修改2说明

建筑局部房间功能调整, 空调布置相应调整
 VRV-(1F/01~1F/05)系统与本次修改图相关的暖通设备以本次修改图表示为准, 原设计中的相应系统设备表(7/63)及流程图(12/63, 13/63)仅作参考, 采购时应以本次修改图重新统计, 采购及安装均已本平面标注为准
 本次修改日期2016-12-06
 本图替代原图34/63 原图作废

南通市建筑设计研究院有限公司 NANTONG ARCHITECTURE DESIGN & RESEARCH INSTITUTE CO., LTD. 设计证书编号: A132016664 A232016661 DESIGN CERTIFICATE No. A132016664 A232016661		审定 APPROVED BY: 陈小红 项目负责人 PROJECT DIRECTOR: 魏国林 WEI GUOLIN 专业负责人 DISCIPLINE DIRECTOR: 王立志	审核 AUDITED BY: 施玉琴 校对 CHECKED BY: 刘建峰 设计 DESIGNED BY: 王立志	业主名称 CLIENT: 南通市政府投资项目管理中心, 南通市第二人民医院 项目名称 PROJECT: 南通市第二人民医院门诊综合楼 子项名称 SUBITEM: 门诊综合楼综合楼	图名 DRAWING TITLE: 三层变频多联机空调系统平面布置图 设计编号 JOB No.: 15108-01 专业 DISCIPLINE: 暖通 日期 DATE: 2016-12 版本 VERSION: 修改 替代	图号 PAGE: 36 / 63 阶段 STATUS: 施工图设计 版本 VERSION: 修改 替代
---	--	---	---	---	--	---

二层变频多联机空调系统平面布置图

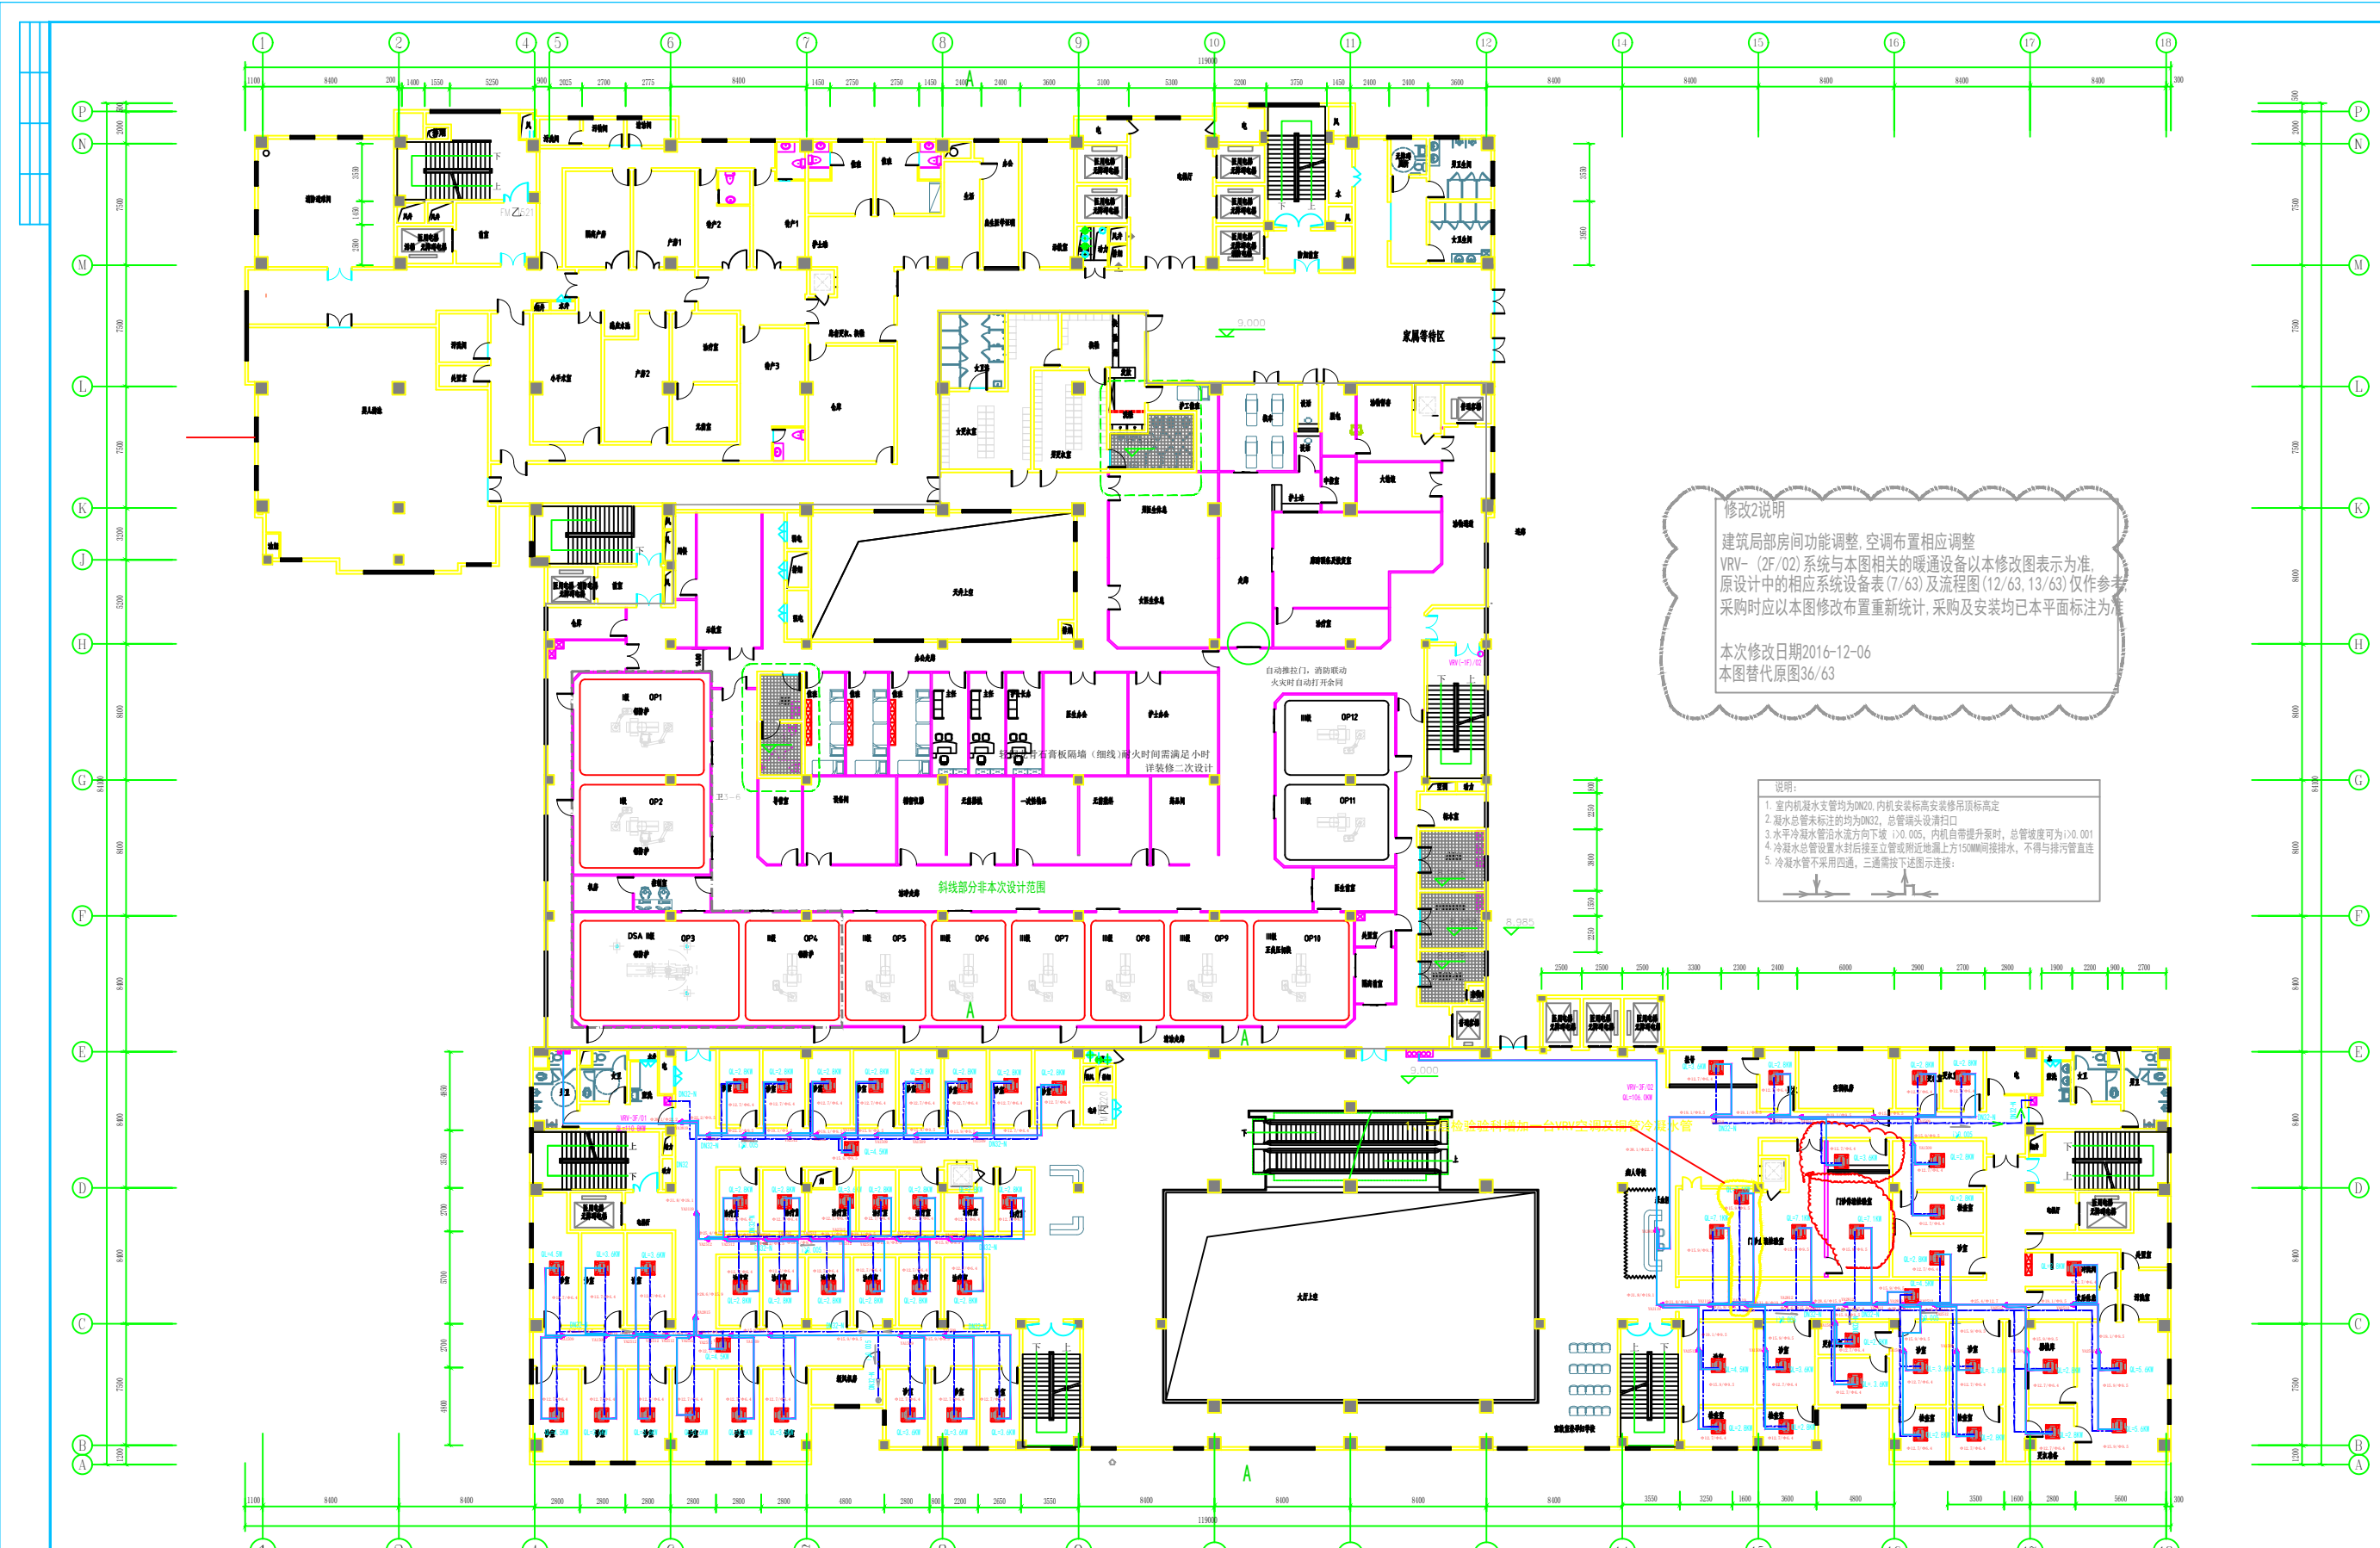
修改2说明
 建筑局部房间功能调整, 空调布置相应调整
 VRV- (2F/02) 系统与本图相关的暖通设备以本修改图表示为准,
 原设计中的相应系统设备表 (7/63) 及流程图 (12/63, 13/63) 仅作参考
 采购时应以本图修改布置重新统计, 采购及安装均已本平面标注为准
 本次修改日期2016-12-06
 本图替代原图36/63
